Produktrückruf / Sicherheitshinweis für Blutschlauchsysteme

FSCA Kennung FSN201804004

Betroffene Geräte NovaLine® Blutschlauchsystem für Hämodialyse

Datum April 2018

Problem 2 Beschreibung

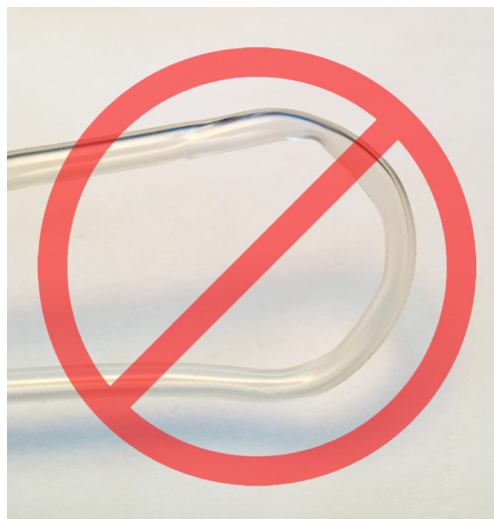
Ein außerordentlich seltener Vorfall in dem das Blutpumpensegment abgeknickt wurde

Ursache: Dies kann durch unsachgemäßes Verpacken der Schläuche bei der Herstellung verursacht worden sein und wurde bei der 100% - Endkontrolle nicht erkannt.

Potentielles Risiko: Hämolyse

Der Anwender muss das Blutschlauchsystem vor der Anwendung auf Knickstellen prüfen. Falls der Anwender das Vorhandensein einer Knickstelle erkennt, muss das Blutschlauchsystem entsorgt werden.

Maßnahmen die von Vital Healthcare geplant sind Neuschulung der Mitarbeiter der Herstellung bezüglich des Verpackungsprozesses, sowie der Mitarbeiter der 100%-igen finalen Qualitätsprüfung der Endprodukte

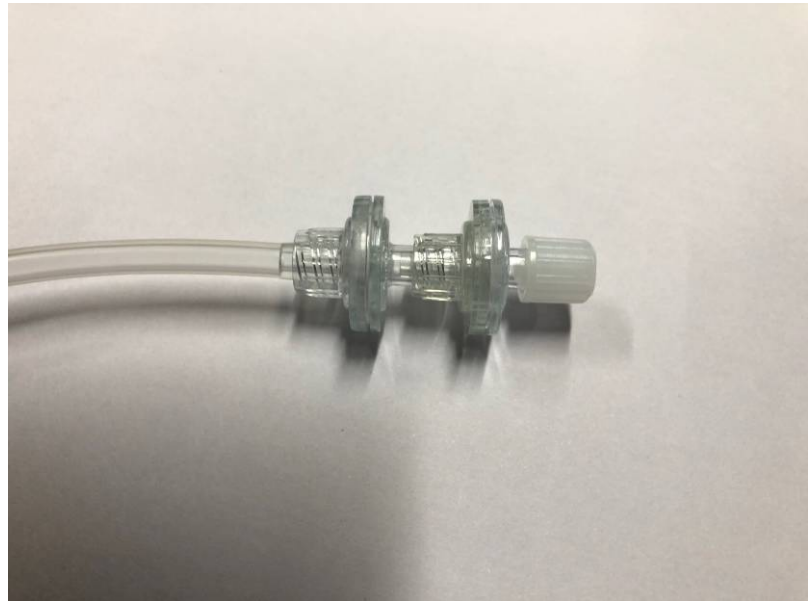
Problem 4 Beschreibung In seltenen Fällen wurde von Lufteintritt im extrakorporalen Blutkreislauf berichtet. Die meisten dieser gemeldeten Ereignissen beziehen sich auf den Druckabnehmer. Der erste Druckabnehmer war mit dem Schlauch verklebt und der zweite Druckabnehmer wurde von Hand am ersten Druckabnehmer befestigt. Möglicherweise wurde hierbei der zweite Druckabnehmer nicht fest verbunden.

Ursache: Fehlerhafte Herstellung durch den Mitarbeiter der Herstellung. Die Komponenten wurden möglicherweise bei der Produktion nicht angemessen befestigt und haben sich dadurch aufgrund des Transports gelockert. Wenn der Anschluss vom Anwender nicht entsprechend des Kapitels 5.4 der Gebrauchsanleitung festgezogen wird, kann ein Lufteintritt stattfinden.

Der Anwender muss die Befestigung aller Anschlüsse des Blutschlauchsystems vor der Nutzung prüfen, entsprechend des Kapitels 5.4 der Gebrauchsanleitung. Der betroffene Anschluss, der überprüft werden soll, ist unten abgebildet:

Der doppelte Druckabnehmer soll künftig geklebt werden, um sicherzustellen, dass er dicht ist und dadurch das Risiko reduziert wird.
